PARECER TÉCNICO-CIENTÍFICO

Análise do Estudo de Impacto Ambiental do Projeto
Santa Quitéria de Mineração de Urânio e Fosfato da jazida de
Itataia, Ceará, 2025

10 de Abril de 2025

Figura 7 – Arranjo Geral do Projeto Santa Quitéria.

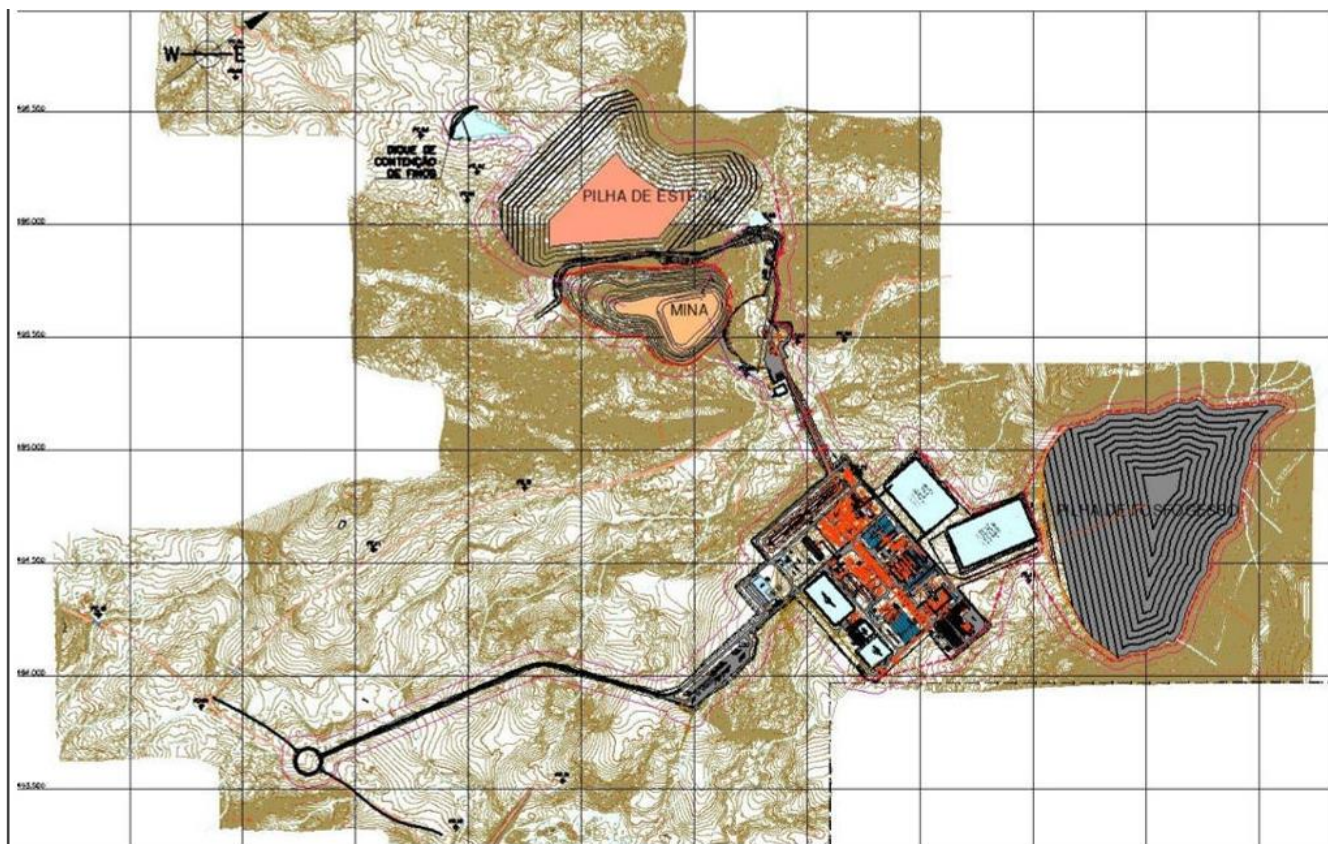
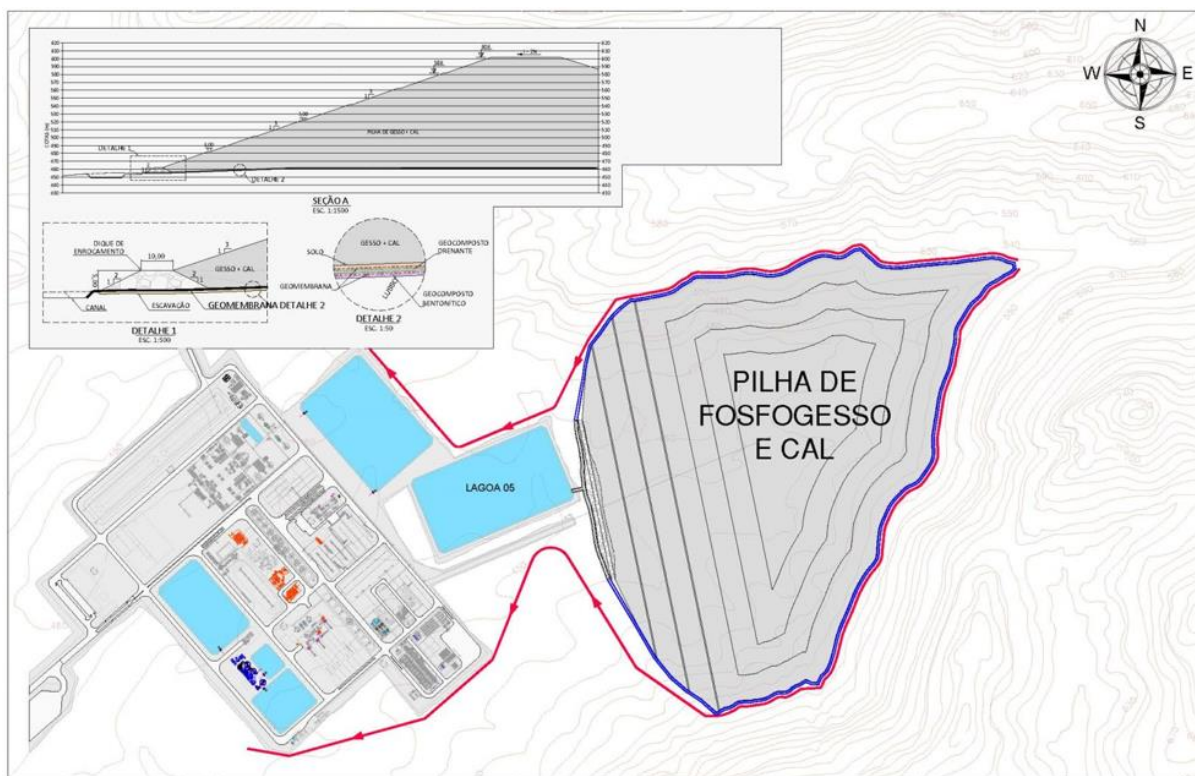
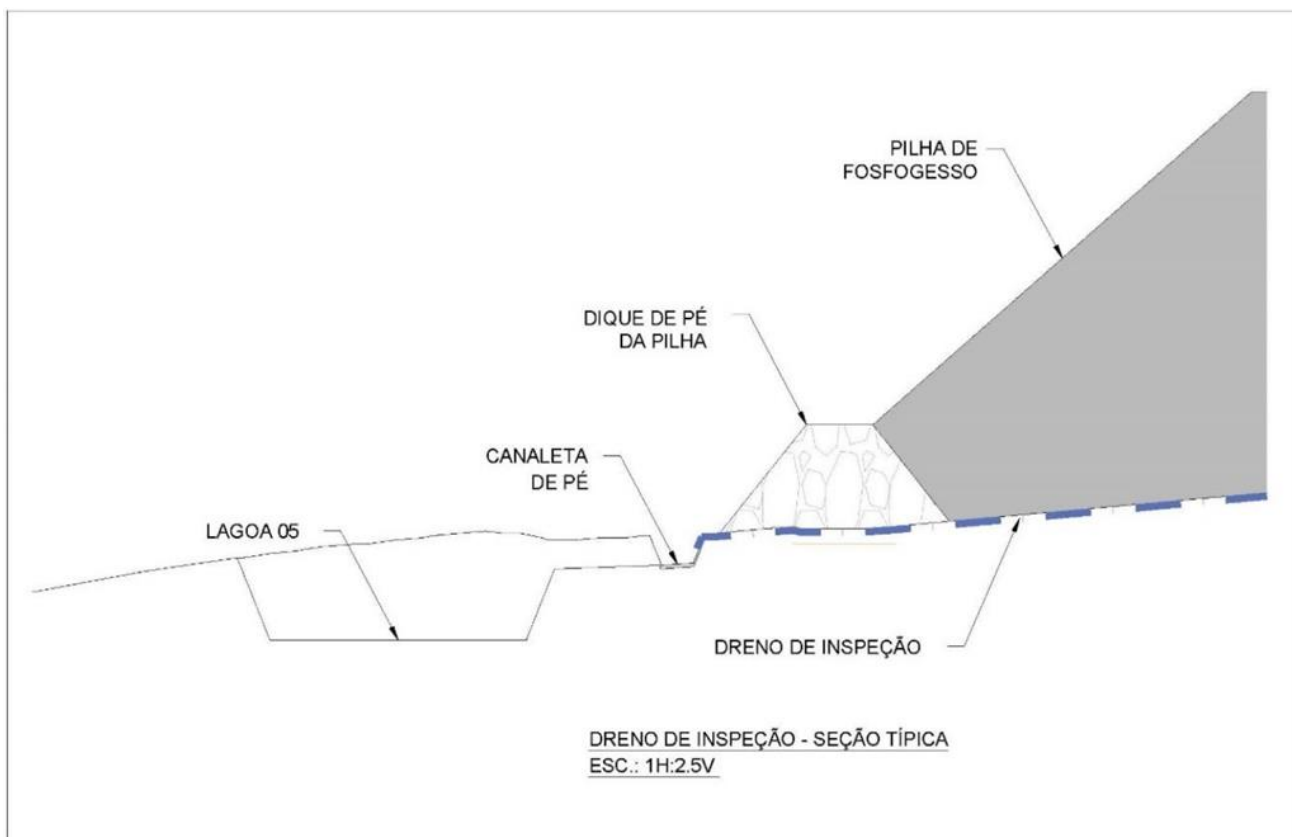
1. Não foi definido o perímetro de segurança da pilha de estéril, nem da pilha de fosfogesso e cal do PSQ no projeto estrutural, tampouco no estudo de estabilidade apresentado no EIA;
2. Foram concebidas estruturas destinadas às atividades de produção em área muito provavelmente inundada em caso de colapso da pilha de fosfogesso e cal, o mesmo ocorrendo com a opção locacional da cava da mina, muito provavelmente em área de inundação decorrente de eventual colapso da pilha de estéril, conforme pode ser observado nas figuras 7 e 8.

Destaca-se que a Lagoa 5, estrutura integrada à pilha de fosfogesso e cal (ver figura 9), foi classificada como área supervisionada segundo os critérios definidos pela CNEN para o controle radiológico (EIA, 2023, Vol. I, p. 424 – Quadro 9.5-14: Classificação das estruturas do PSQ pela CNEN para o controle radiológico). Ainda de acordo com o EIA, essa instalação está projetada para receber águas do sistema de drenagem e da pilha de fosfogesso e cal e fornecer efluentes para a Lagoa 1, que por sua vez abastece a Unidade de Beneficiamento Mineral (EIA, 2023, Vol. I, p. 473 – Quadro 9.7-1: Circuito de Recirculação das Águas e Efluentes do PSQ), o que evidencia sua vinculação com as atividades auxiliares à produção.
